## 仕様変更のご案内

### φ30シリーズ コントロールユニット

LETD形LED球を使用している φ30シリーズ コントロールユニット LED照光タイプ 照光押ボタンスイッチ、表示灯の照光色の仕様変更についてご案内いたします。

<等価回路>

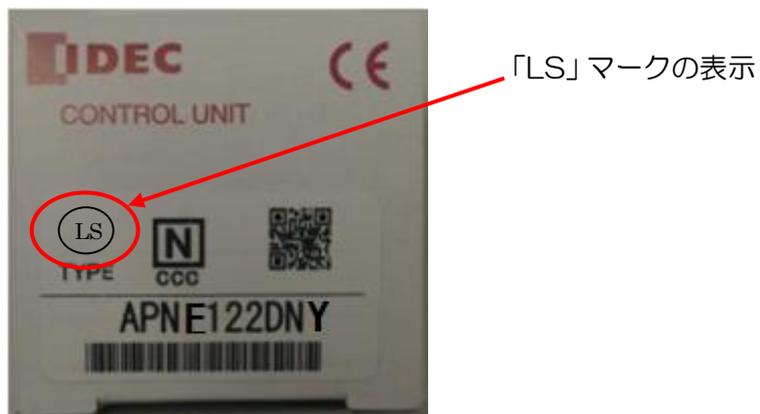
内蔵する LED 球を、黄（Y）色からピュアホワイト（PW）色に変更します。それに伴い、使用電圧が AC/DC6V のもののみ消費電流・等価回路（LED 素子数）が変更となります。  
LED 球の変更により、点灯時の色調が変更前に比べて白っぽくなりますが、黄（Y）色としての点灯識別には問題ありません。

使用電圧	変更前	変更後
AC/DC6V	LETD-6Y LED素子数：2 	LETD-6PW LED素子数：1 
	AC/DC12V	LETD-8Y LED素子数：2 
AC/DC24V	LETD-2Y LED素子数：2 	LETD-2PW LED素子数：1
